Opinia Nr 009075

w budynku przy ul. Chałubińskiego nr 5/1 w Wałbrzychu
dotycząca urządzeń grzewczo-kominowych używanych przez

1. Wskazania przewodu kominowego i usytuowania miejsca na podłączenie
2. Ustalenia prawidłowości podłączenia
3. Ustalenia przyczyn widliwego działania urządzeń

PLAN ORIENTACYJNY

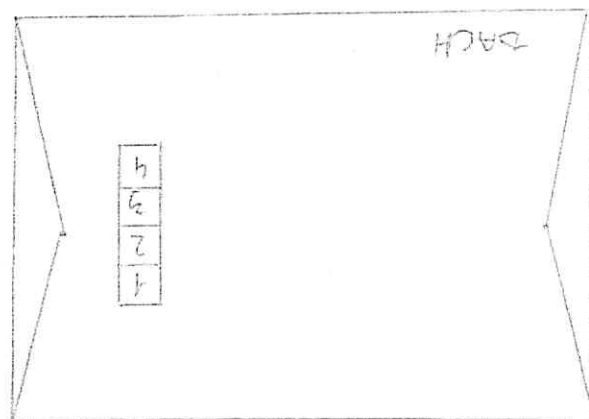
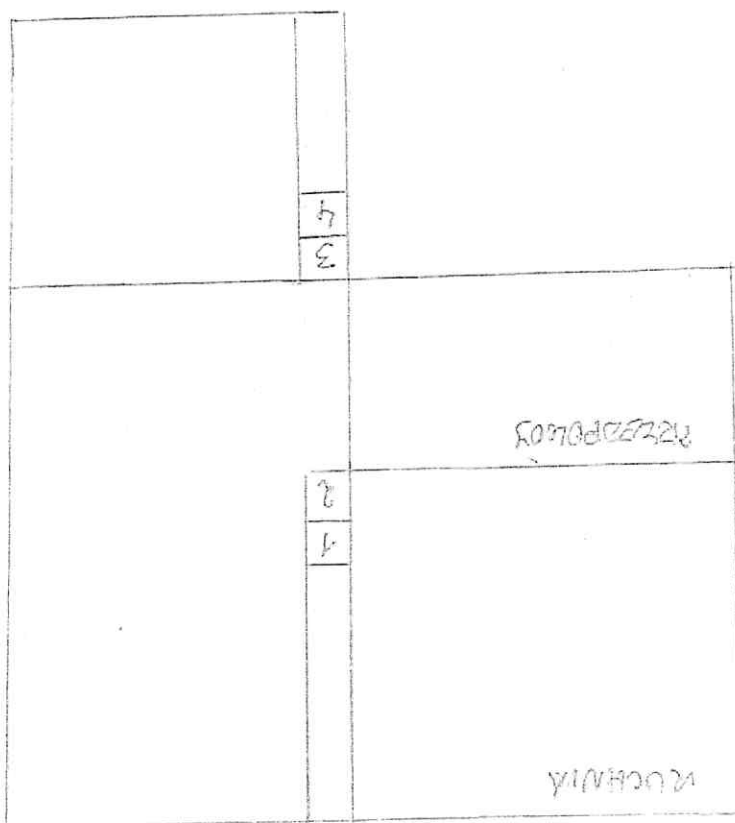
2. Likwidacji pieca kuchennego z przewodu nr 2-zamontowaniu nowego

1. Przewód kominowy nr 3 po zamontowaniu wkładu spalinowego będzie można przeznaczyć do podłączenia kotła CO gaz dla którego zaciąg powietrza wykonac z boku budynku
2. Wentylację wspierającą dla kotła podłączyć można do przewodu nr 4

3. Dla prawidłowego funkcjonowania urządzeń kominowych zapewnienie należy wciągu powietrza z zewnątrz poprzez urządzenia nawiewne
